JMTR廃止措置に伴う 大洗(北地区)原子炉施設保安規定の 変更認可申請について

令和2年12月14日

国立研究開発法人日本原子力研究開発機構
高速炉・新型炉研究開発部門
大洗研究所 材料試験炉部

制御棒駆動装置概要図

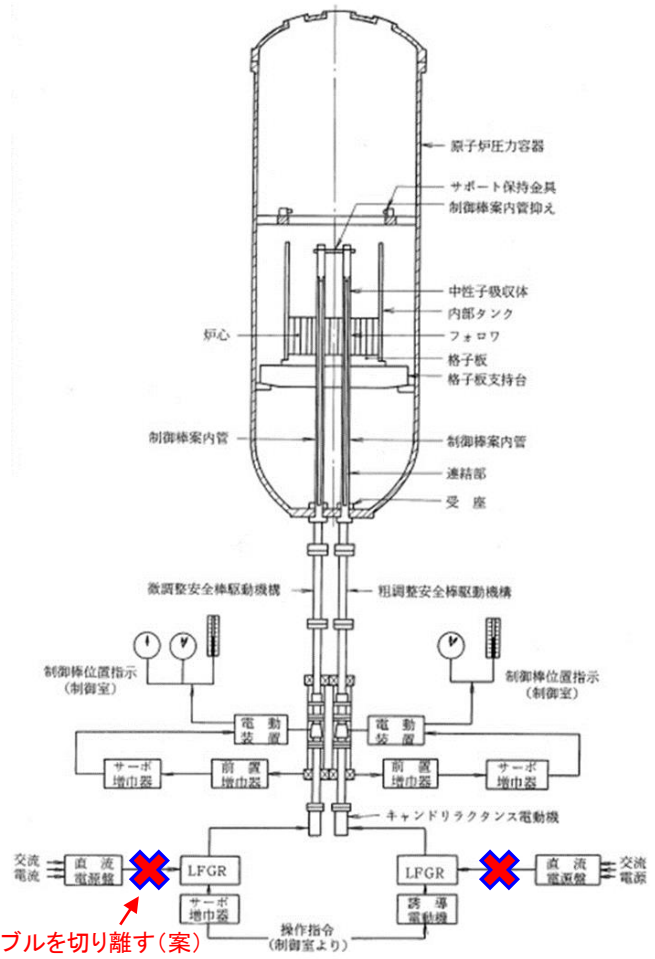
(恒久停止措置)
第8条 原子炉課長は、恒久停止措置として、炉心から制御棒を取り外し、制御棒駆動装置の電源ケーブルを切り離さなければならない。

原子炉の機能停止措置として、既に炉心から全ての燃料要素が取り出されており、燃料要素取出し後の炉心にはダミー燃料又は反射体要素が装荷されていることから、燃料要素を炉心へ装荷することが不可能な状態となっている。また、制御棒の取り外し及び制御棒駆動装置の電源ケーブルの切離しを行い、恒久的に原子炉が起動できない状態とする。

ケーブルを切り離す(案)
